INFORME TÈCNIC DE PROJECTE

**PROJECTE EXECUTIU DE REURBANITZACIÓ DE LA CRUÏLLA ENTRE ELS CARRERS
DE SANT DALMIR I SANTA ROSALIA**

CLAU NATURA INVERSIONS: ACT24-00003

FEBRER 2024

TRAM 1 - FASE 1
Santa Rosalia - vorera mar

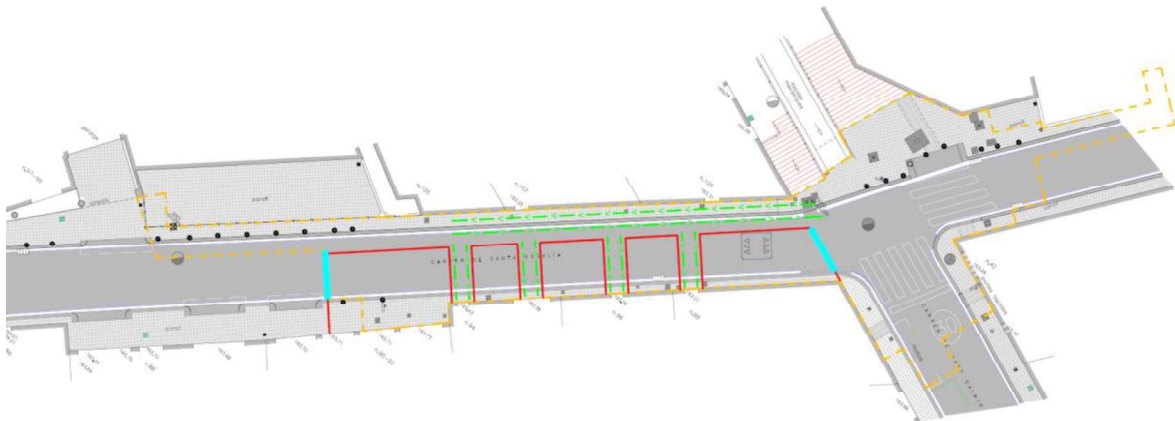
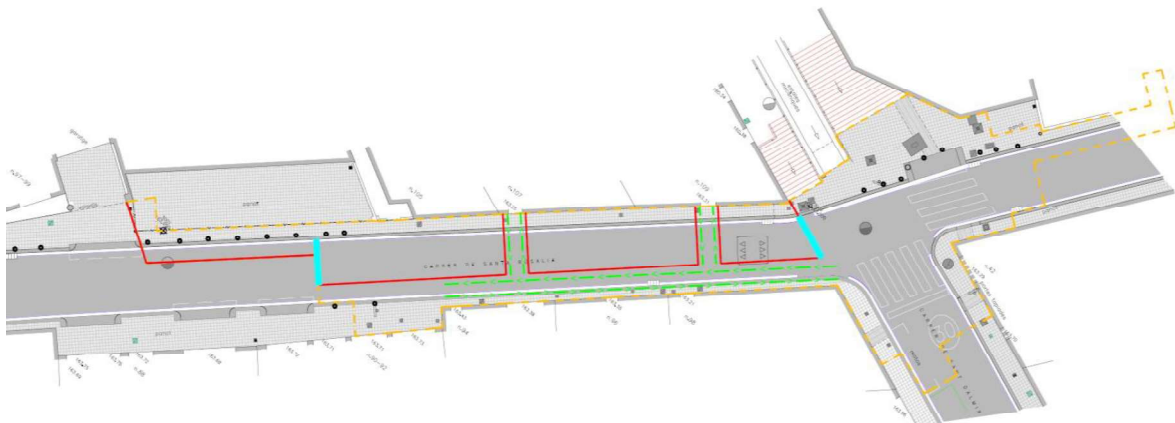
- es talla el sentit de circulació en aquest tram
- no hi ha accés de vehicles

TRAM 2 - FASE 1
cruïlla Santa Rosalia / Sant Dalmir

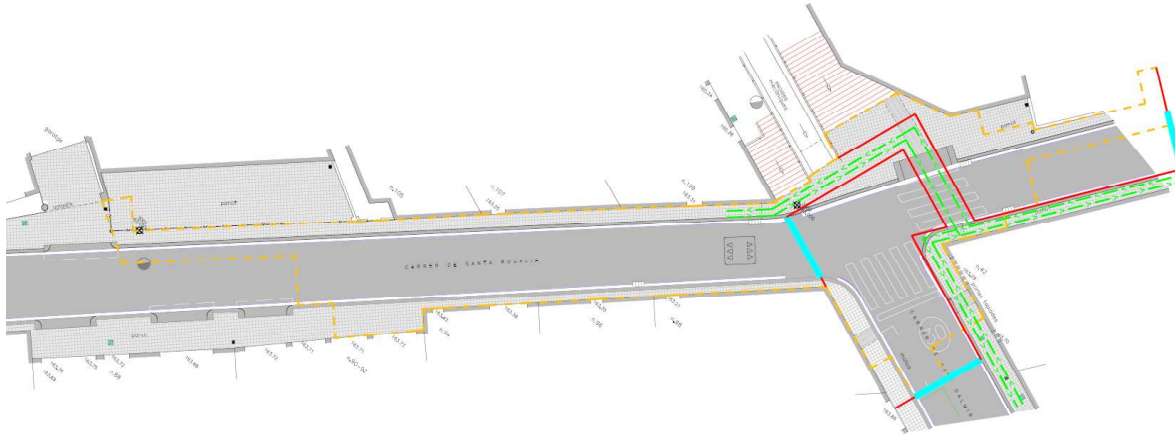
- es talla el sentit de circulació en aquest tram
- no hi ha accés de vehicles
